## PERIZIA TECNICA GIURATA

VARIANTE IN CORSO D'OPERA al progetto approvato con Det. Dir n. 342 e RS n. 42 del 07.05.2018 della Provincia di Fermo per realizzazione impianto di trattamento anaerobico-aerobico della frazione organica dei rifiuti solidi urbani (Forsu) per la produzione di biometano ed ammendante compostato misto presso località San Pietro Comune Torre S. Patrizio (FM).

<b>Committente:</b>  <b>Comune di Torre San Patrizio.</b>		<b>Documento elaborato da:</b>  <b>T.E.R.R.A. S.r.l.</b> Con la collaborazione di: <b>Prof. Fabrizio Bianchi</b>
<b>Data prima emissione:</b>  Settembre 2021	<b>Revisione:</b>  02	<b>Codice progetto:</b>  21-16-08

**ALLEGATO 1. PERIZIA TECNICA.**

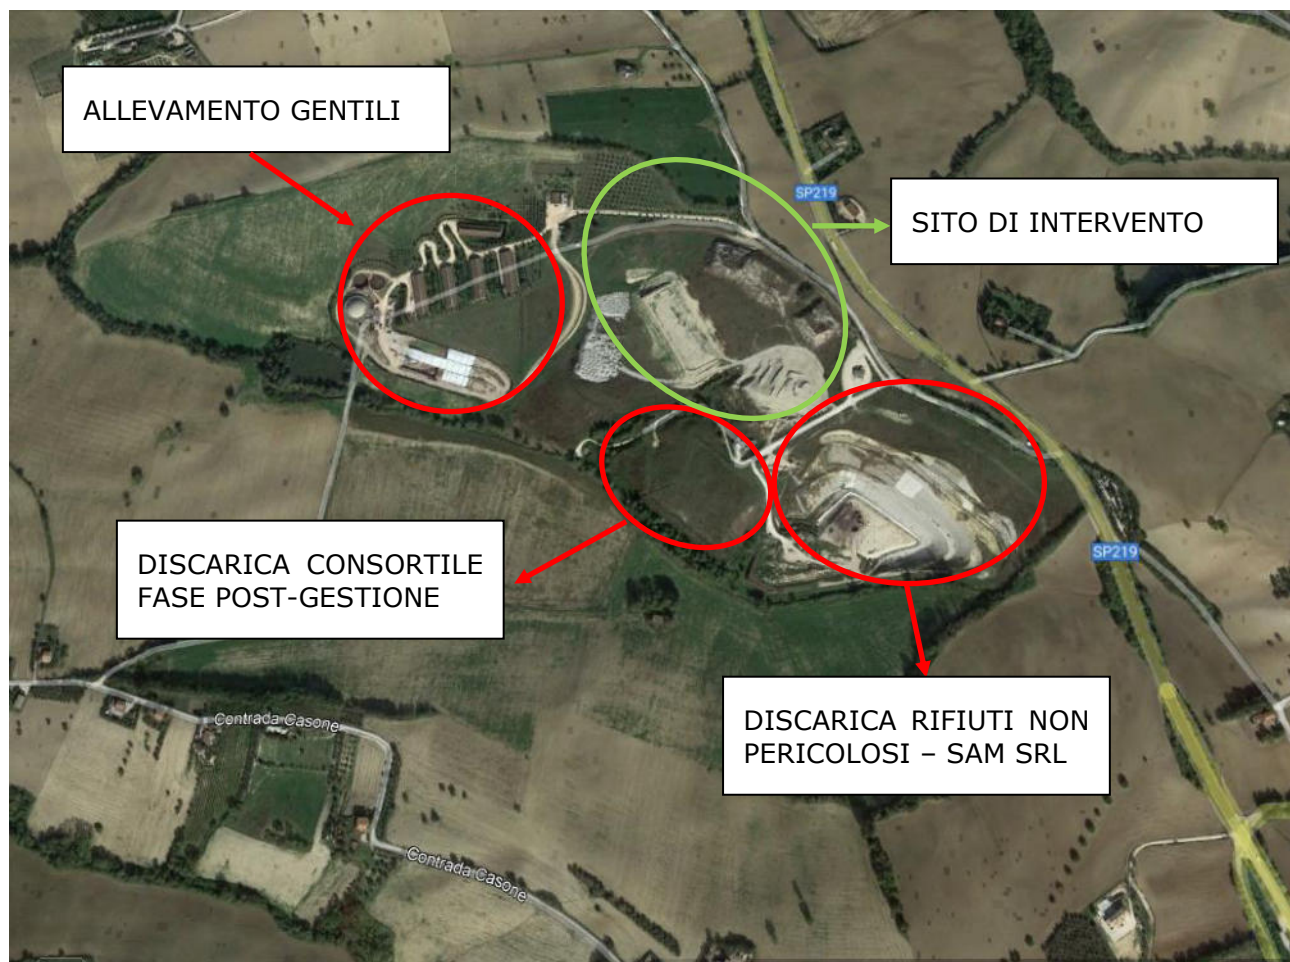
**Nel SIA manca la valutazione degli impatti cumulativi, ovvero una valutazione degli effetti potenziali e sinergici tra interventi, opere e infrastrutture localizzate sul territorio.**

Valutazione che si ritiene doverosa (non solo per motivazioni di natura ambientale ma di impatto anche sanitario tutto da valutare) alla luce dell'estrema vicinanza dell'impianto in

Figura 5-2 Rosa dei venti (Fonte: VIA 03 Relazione previsionale di impatto atmosferico)

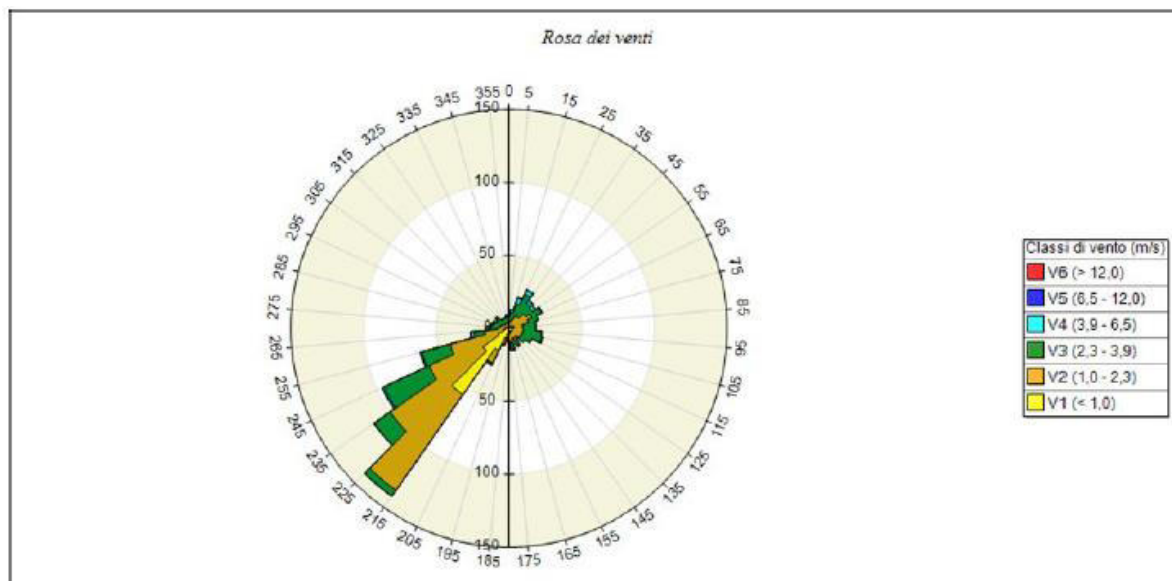
Dalla quale emerge chiaramente la predominanza della componente da sud-ovest di provenienza dei venti.

Figura 5-4  
Rosa dei venti utilizzata nell'applicazione modellistica  
(Fonte: Relazione Previsionale d'impatto atmosferico\_DOC  
VIA\_03)

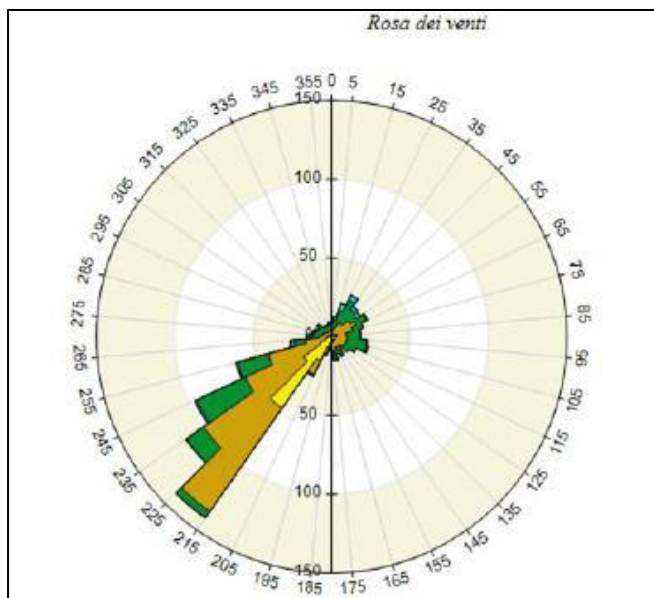
**Per concludere, si segnala infine, la mancata rispondenza tra la direzione prevalente dei venti nell'area di studio e le mappe di dispersione degli inquinanti ottenute.**

Riprendendo la rosa dei venti implementata al modello (Figura 5-4), essa mostra presumibilmente con riferimento all'intero arco annuale, una spiccata provenienza dei venti da SW.

PM10 – media 24 h

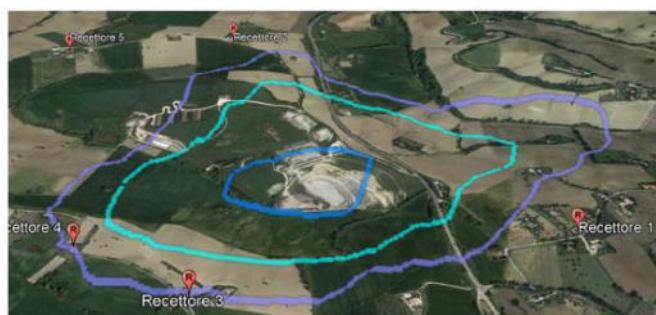
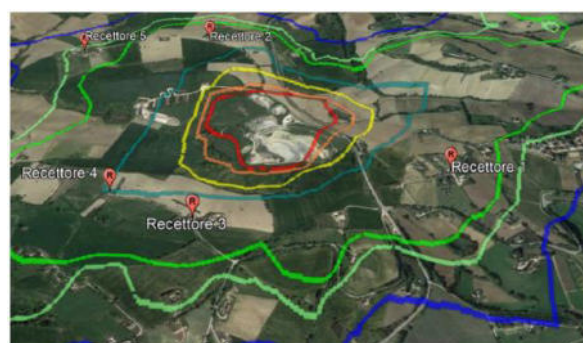
**Tale connotato però si perde nelle mappe di dispersione (scenario 2 fase di esercizio), che vedono per lo più una distribuzione centrata sul centroide della sede dell'installazione (quindi con una distribuzione pressoché concentrica) per la quasi totalità degli inquinanti (immagini sotto).**
